**Odpowiedzi na zadane pytania do Specyfikacji Istotnych
Warunków Zamówienia do przetargu nieograniczonego na
dostawę:**

Wypożyczenie pracowni szkolnych w szkołach na terenie Gminy Lubomierz w ramach projektu pn. „Lepszy start- rozwijanie kompetencji w gminie Lubomierz” realizowanego w ramach RPO Województwa Dolnośląskiego współfinansowanego przez Unię Europejską w ramach środków Europejskiego Funduszu Społecznego z podziałem na części

numer ogłoszenia: 611133-N-2019 data zamieszczenia: 17.10.2019

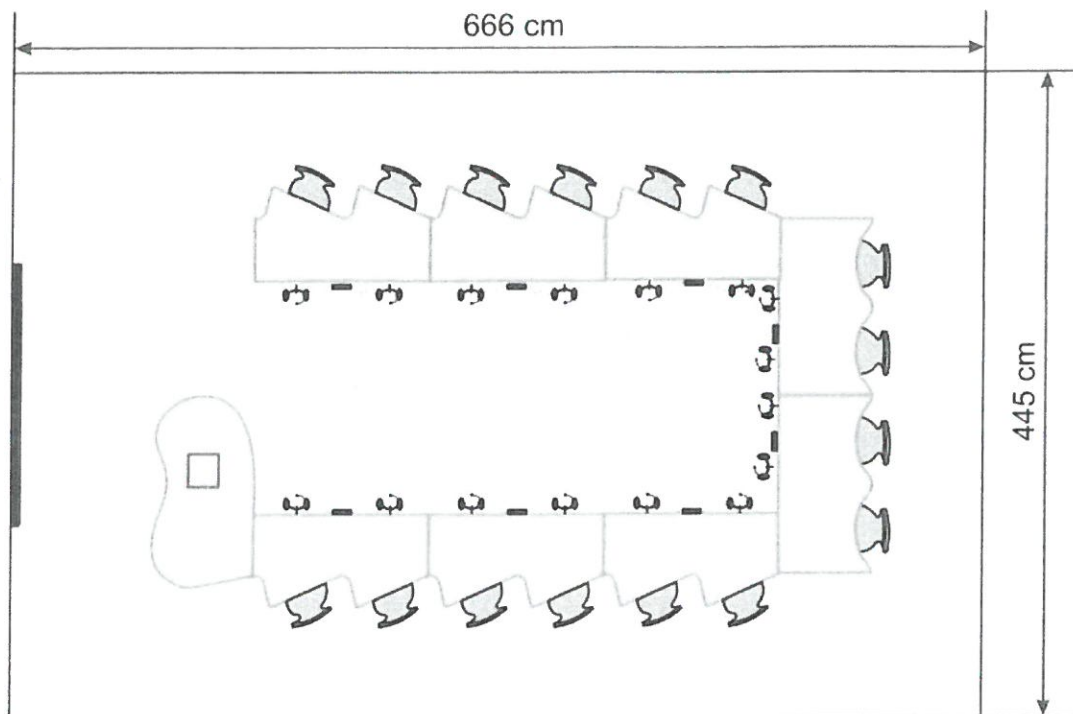
10. . W opisie przedmiotu zamówienia, załącznik nr 6g, poz. 1.11 Stoliki uczniowskie zamawiający wymaga dostarczenia „ergonomicznych” stolików uczniowskich zapewniających uczniowi przyjęcie pozycji siedzącej skierowanej o kąt min. 15 stopni od osi sali w kierunku tablicy. Zwracam uwagę, że układ biurka w kształcie piły stosowany jest tylko w pracowniach oferowanych przez jedną firmę w kraju. Podkreślam również, że zazwyczaj biurko nauczyciela czy tablica nie są montowane w osi sali, natomiast ostro zakończone krawędzie poszczególnych biurka uczniów mają niewiele wspólnego z ergonomią (w przeciwieństwie do biurka nauczyciela) narażając uczniów na skaleczenia. Poniżej typowe rozwiązanie mebli w kształcie „piły”.

Pobieżna lektura wydawnictwa ORE „Teoria w pigułce” pani Anny Gębki-Suskiej, wyraźnie wskazuje, że „ergonomiczne” ustawienie uczniów twarzą do tablicy jest pożądane w ćwiczeniach, takich jak oglądanie prezentacji PowerPoint czy słuchanie wyjaśnień dotyczących gramatyki. Takie ustawienie jednak nie wspomaga komunikacji i dlatego sprawdza się najlepiej tylko wtedy, gdy celem zajęć jest napisanie klasówki lub testu. Jest to ustawienie niezwykle formalne i wywiera niezbyt dobre wrażenie podczas wchodzenia do klasy, dlatego w pracowni językowej należałoby go unikać. Natomiast ustawienie „w podkowę” sprzyja relacjom uczeń-uczeń i uczeń-nauczyciel. Pozwala na doskonalenie umiejętności wypowiedzania się na forum klasy. Przy takim ustawieniu stolików

uczniowie cały czas utrzymują ze sobą kontakt wzrokowy, mogą rozmawiać i obserwować reakcje kolegów.

Pytanie 10: Czy Zamawiający zrezygnuje z udziwnienia mebli wykonanych w kształcie „piły”

Odpowiedź: Tak. Zamawiający dopuści ustawienie „w podkowę”.
